**DODATEK č. 4**  
**ke Smlouvě o dílo ze dne 27. 2. 2018**  
(dále jen „dodatek“)

se níže uvedeného dne, měsíce a roku dohodli, že tímto dodatkem se mění a doplňuje Smlouva o dílo uzavřená mezi smluvními stranami dne 27. 2. 2018, jejímž předmětem je zhotovení stavby s názvem „**High-tech technologicko-výukový pavilon FLD**“ (dále jen „smlouva“).

## Technický list změny (TLZ)

Název změny:	Změna chlazení
--------------	----------------

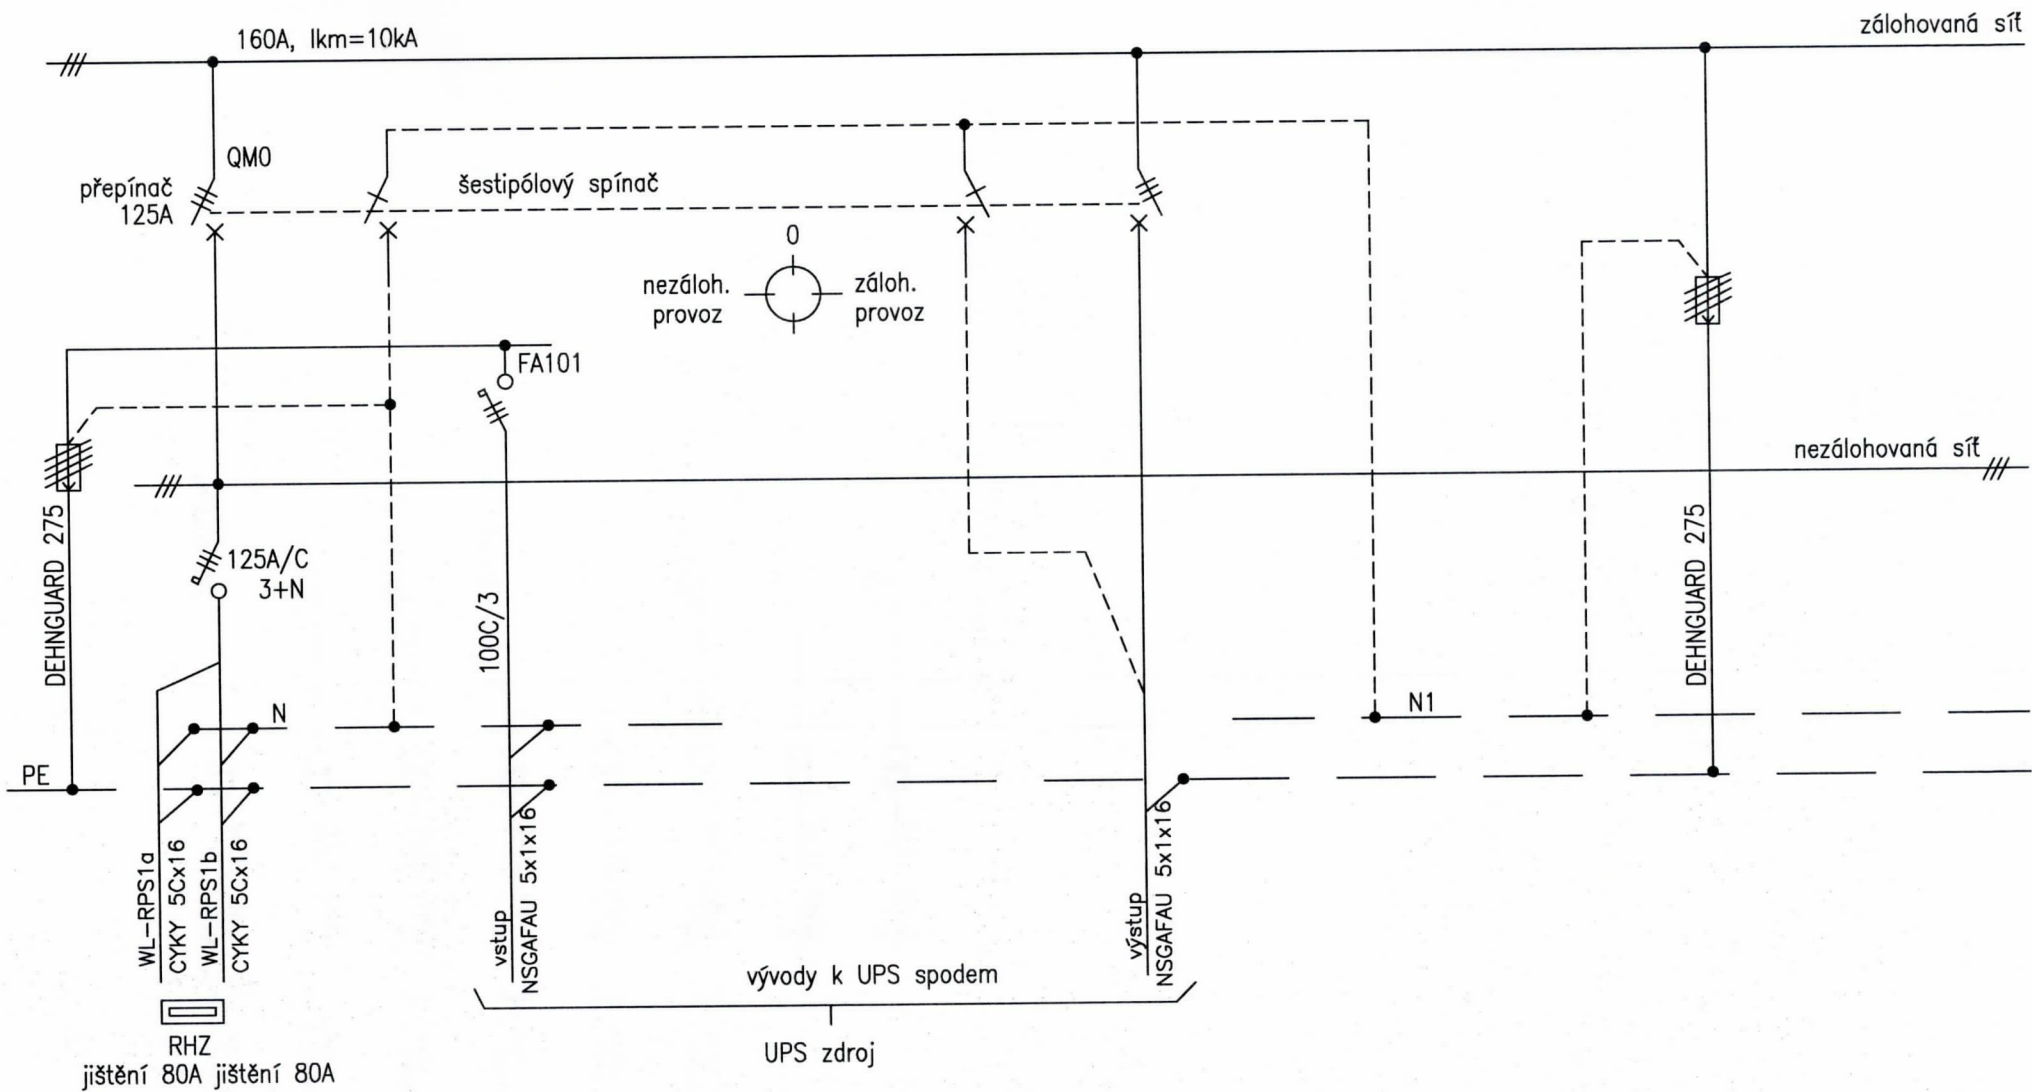
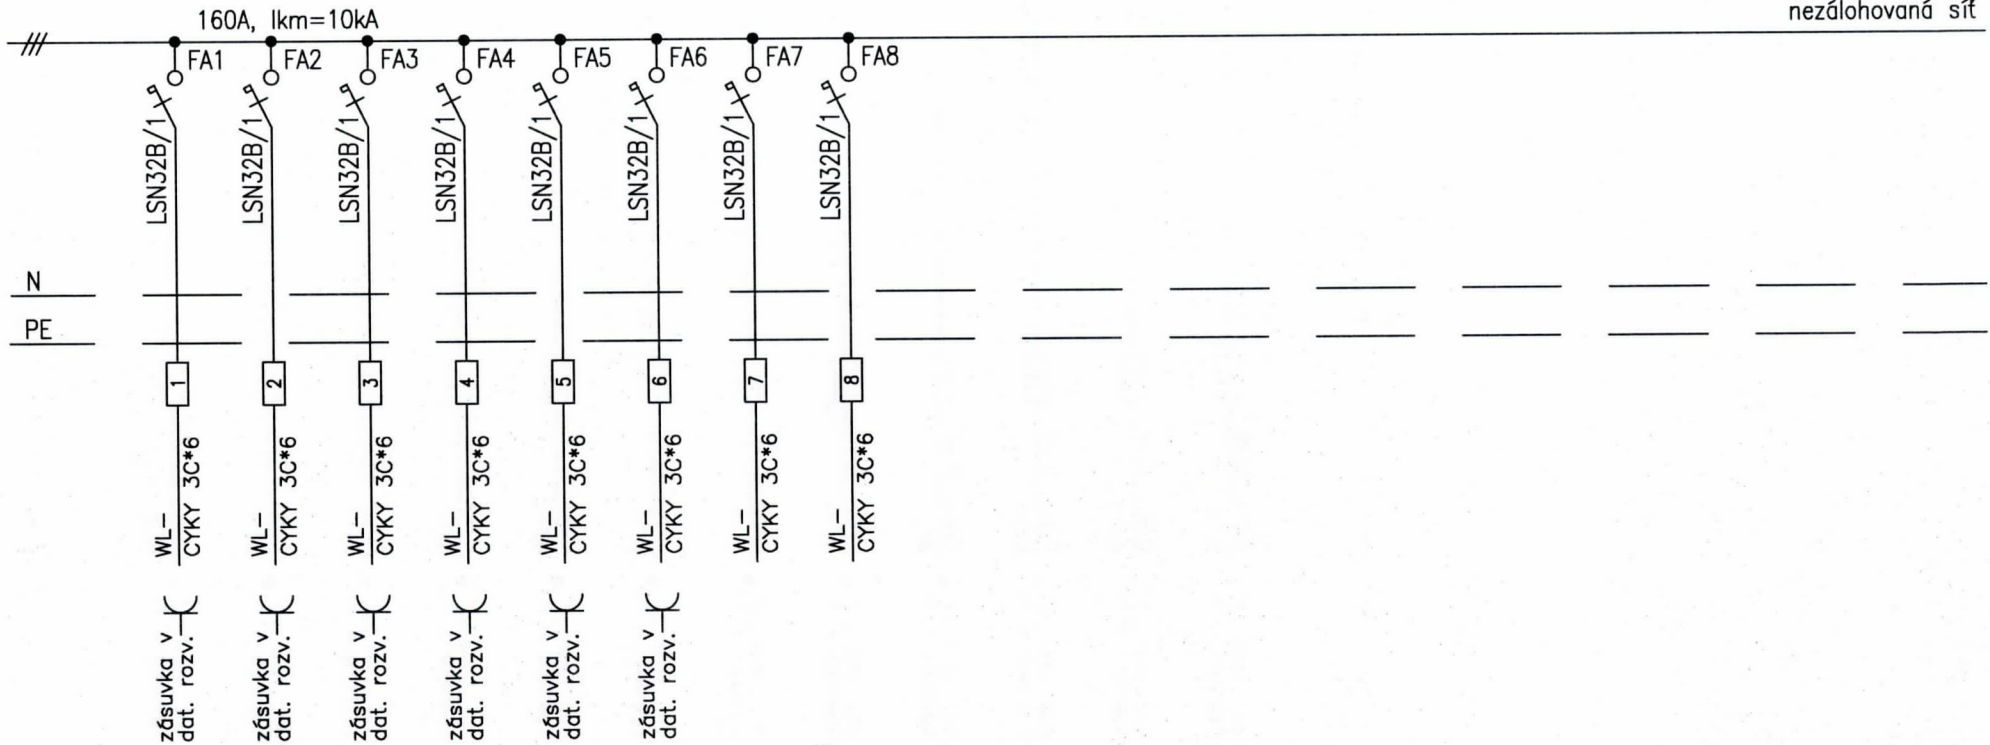
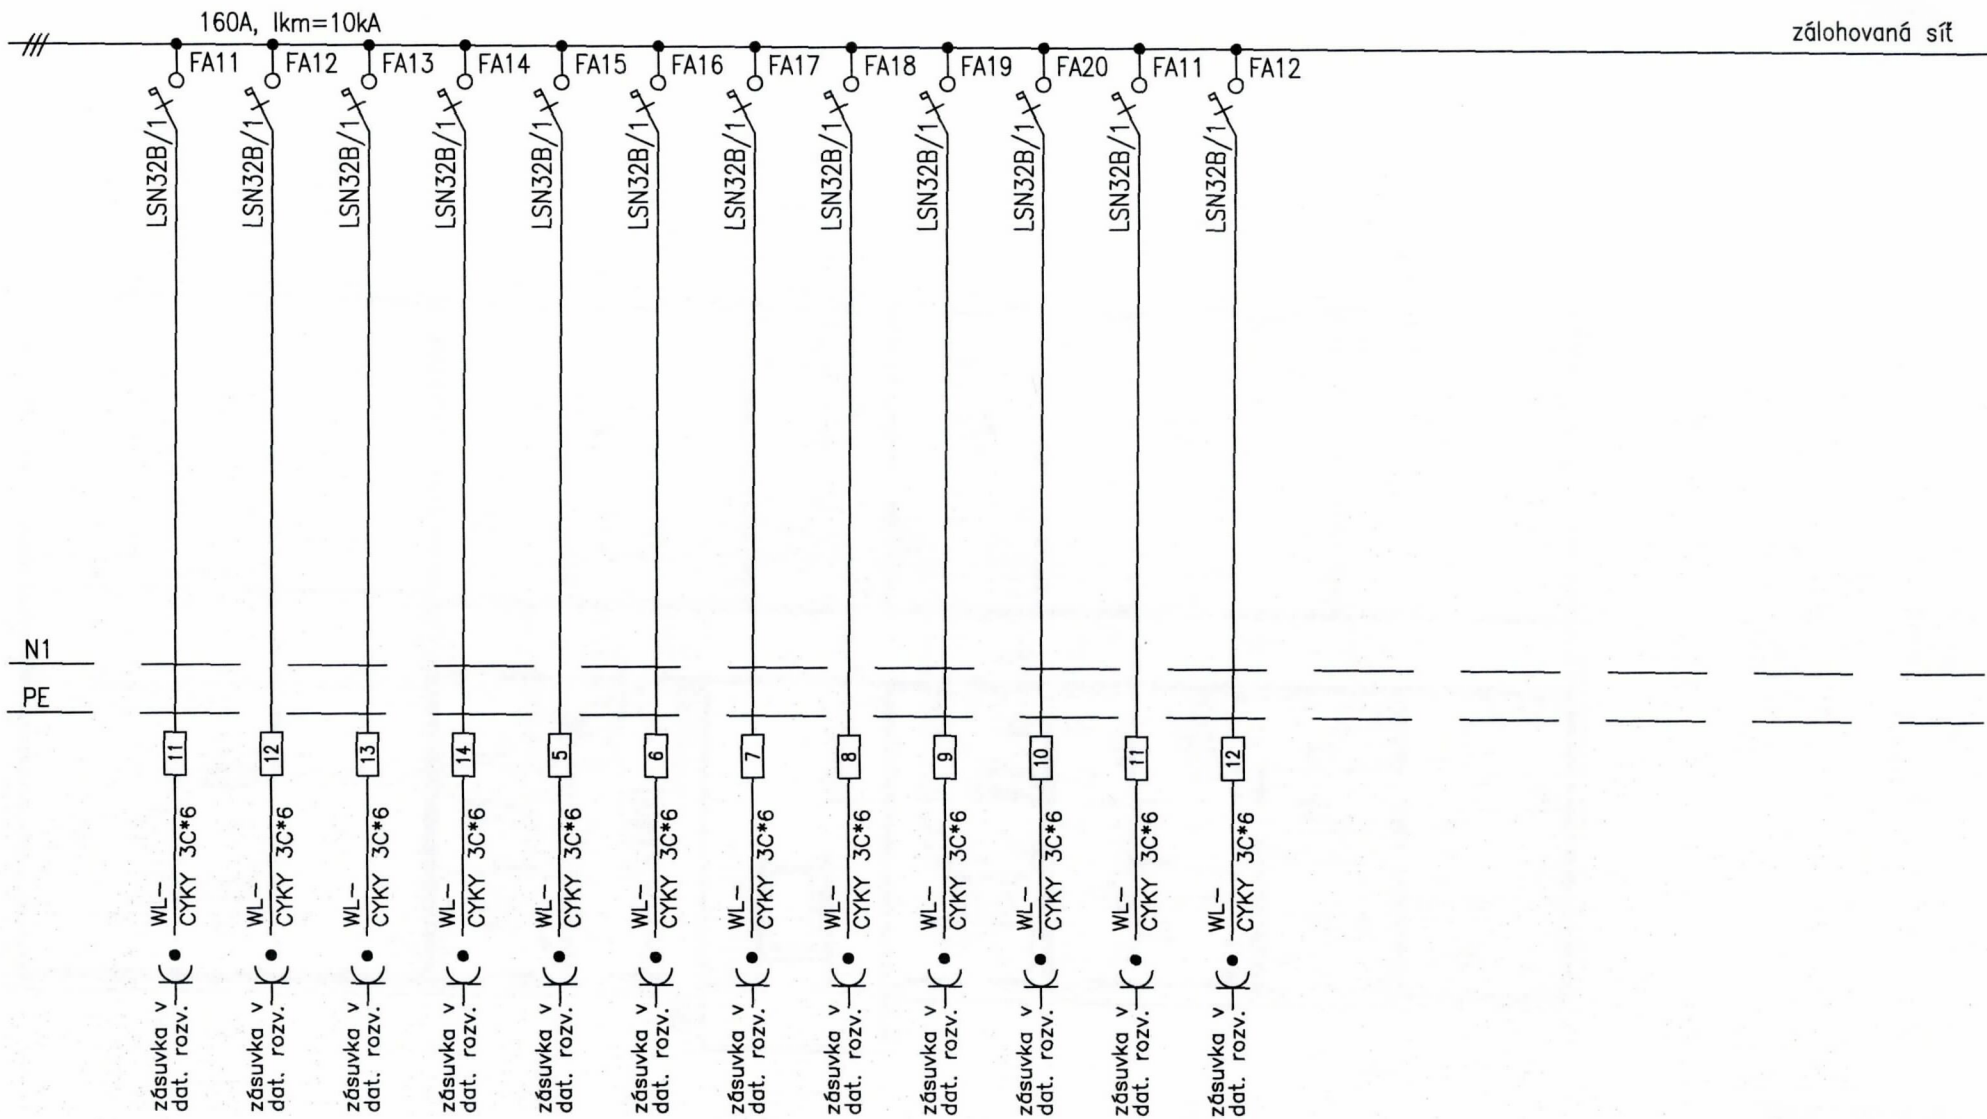
2. Po ukončení samostatného výběrového řízení na aktivní prvky a náhradní zdroj UPS do prostoru serverovny je nutné osadit nový rozvaděč pro vybraný náhradní zdroj UPS. Tento podružný rozvaděč umožní napojení všech aktivních zařízení do jednoho funkčního celku.

1. Aby bylo možno zabezpečit nové požadavky, je nutné zařadit chlazení 109 do okruhu celoročního chlazení. Z tohoto důvodu je nutno provést tyto úpravy:
  - Úprava rozvodů okruhu celoročního chlazení – zvýšení dimenzí a změny trasy.
  - Úprava rozvodů okruhu chlazení/topení – zvýšení dimenzí a změny trasy.
2. Změny v serverovně spočívá v následujících bodech:
  - Doplnění silového rozvaděče pro UPS
  - Změna přívodu pro UPS a doplnění silových rozvodů k jednotlivým datovým rozvaděčům.

S ohledem na výše uvedené nutné změny bylo nutno provést úpravy rozvodů chlazení celoročního okruhu chlazení i okruhu chlazení/topení. Dále bylo nutno vyhotovit výkres nového silového rozvaděče pro UPS.  
Uvedené úpravy chladicího systému i rozvodů siloproudu jsou pro splnění technických a provozních požadavků nutné. Tyto požadavky nebyly před ukončením samostatných výběrových řízení známé.
